通学路における危険箇所合同点検調査箇所一覧

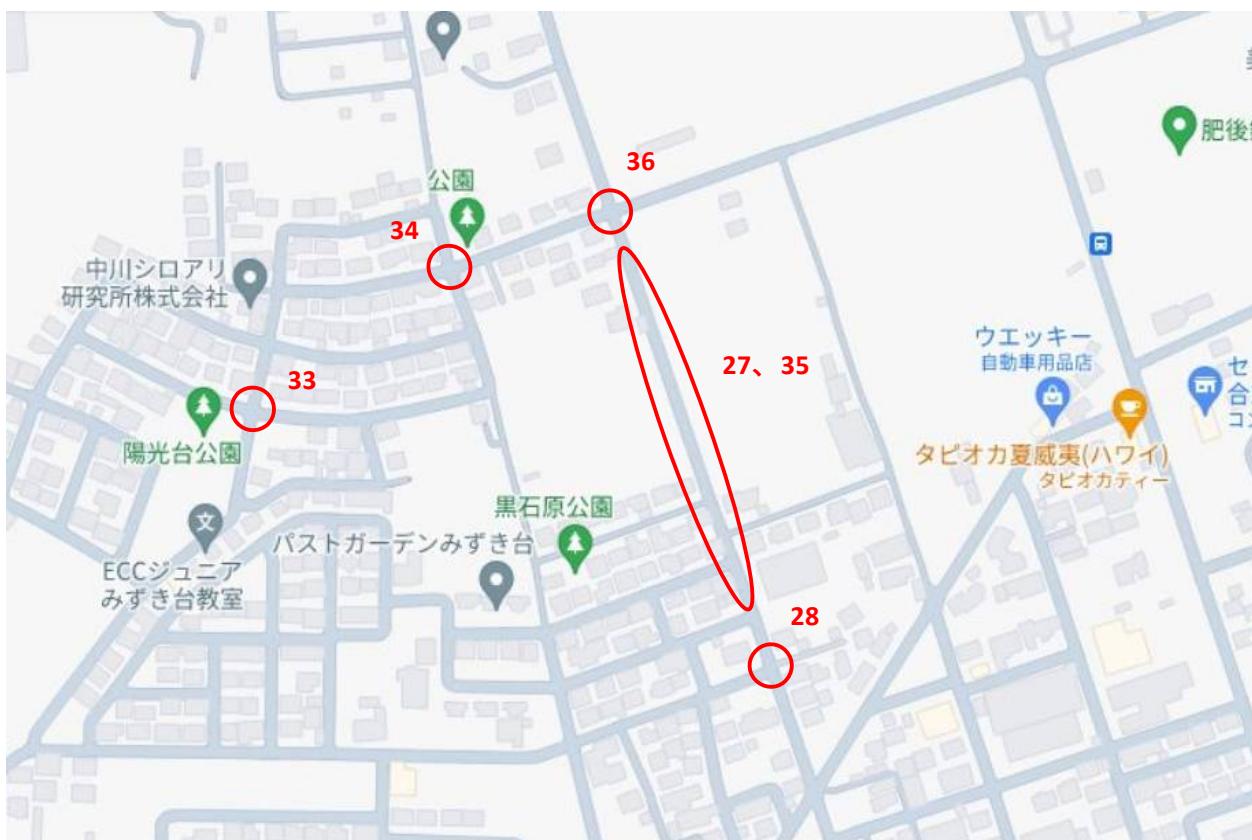
番号	対策合同調査箇所	対策合同調査箇所の状況
19	合志市須屋1458番地34付近	交通量が多く、児童が手を挙げていても止まらない車が多い。道幅が狭く青いゾーンにも車が寄せてきて児童が通行しにくい。 二条通を通り抜ける車が増えたため、二条通の交通規制(時間)をしてほしい。
20	合志市須屋1458番地31付近	街灯の点灯時間が18時半くらいで冬場は暗い。冬場は5時過ぎると暗くなるので、子どもたちに5時に帰宅するように伝える。 もっと早い時間に点灯時間を設定してほしい。
21	合志市須屋1459番地付近	左折する車が横断歩道をオーバーして停車するため、小さい子供は死角になり、大変危険。地面に「止まれ」の表示があるが、そこで止まる車は少ない。多くが停止線をオーバーして横断歩道付近で止まっている。 T字路正面に左右確認しやすい大きいミラーを設置する。運転者が安全確認をしやすくしてほしい。
22	合志市須屋2902番地14付近	道幅が狭くなるが、スピードを出している車が多く危険。事故が多発している。横断歩道もないため、児童がどこからでも横断している。一時停止の標識や停止線、徐行の標識はなし。カーブミラーは設置されているが、減速せずに十字路に侵入する車がある。 一時停止の標識または一時停止線を設置する。道路への徐行標識の設置。事故多発を知らせる看板を設置したり、横断歩道を設置したりする。
23	合志市須屋2902番地14付近	街灯がない。冬季部活動終りの中学生の下校時は暗い。カーブが多いがカーブミラーがないため危険。街灯やカーブミラーがないため、夜間の様子が分かりにくい。小学校前の道路からさくら公園前に出る抜け道になっている。 カーブミラー、街灯の設置。通学路であるという標識の設置。道路に凸状の部分を設けてほしい。

番号	対策(協議)内容	現場状況
19	【警察】 時間帯通行の規制については通学だけでなくその地域に住む全ての方に影響があります。地域として規制に同意いただけるならば規制は可能ですが、現在の交通量を考えると現実的には難しいと思われます。	
20	【安全安心課】 街灯はセンサー式のため暗くなれば自動的に点灯します。暗くなっても点灯しない街灯についてはセンサーの故障等が考えられますのでご連絡ください。	
21	【安全安心課】 ミラーの交換自体は必要に応じて可能ですが、ミラーを大きくして視認性が上がることで停止して左右確認しない車両が増加することが懸念されるため現状のままでします。	
22	【建設課】 停止線指導線の設置を行いました。	
23	【安全安心課】 カーブミラー設置について次年度対応予定です。
